URZĄDZENIA DO TRANSPORTU LINOWEGO	NORMA BRANŻOWA	BN-67 1725-15
	Łapadła do drewnianych przewodników szypowych Kliny Wymiary i materiał	Zamiast RN 61/MGiE 46369
		Grupa katalogowa IV 41

8 **BN-67/1725-15 do drewnianych przewodników szybowych Kliny Wymiary i materiał**
 IV 41

zmiana 1
23 4 80 r

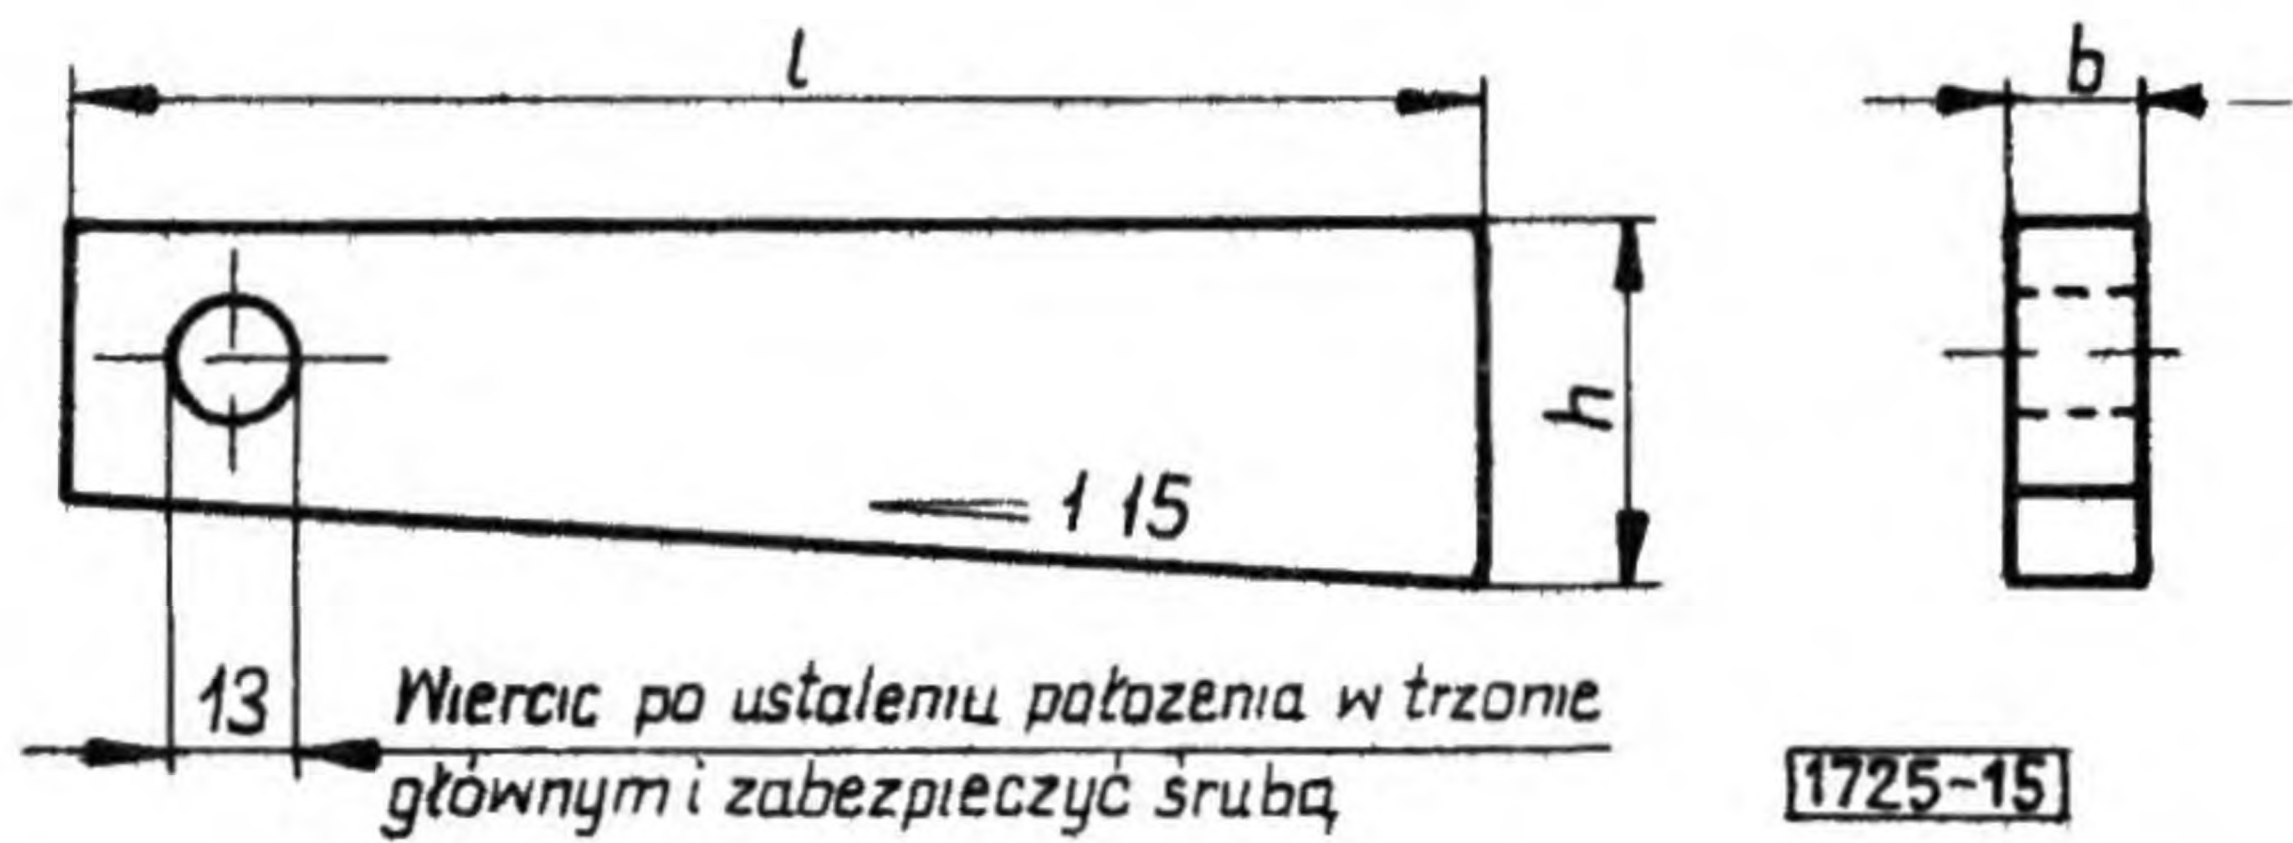
3 W punkcie 4, w tabelcy, w nagłówku, zamiast Wielkość trzona wg BN-67/1725-06 powinno być Wielkość, w pierwszej kolumnie zmienia się wielkości następująco zamiast 1 i 2, powinno być 1, zamiast 3 i 4, powinno być 2÷4, dla wielkości 1, wielkość b zmienia się na 25
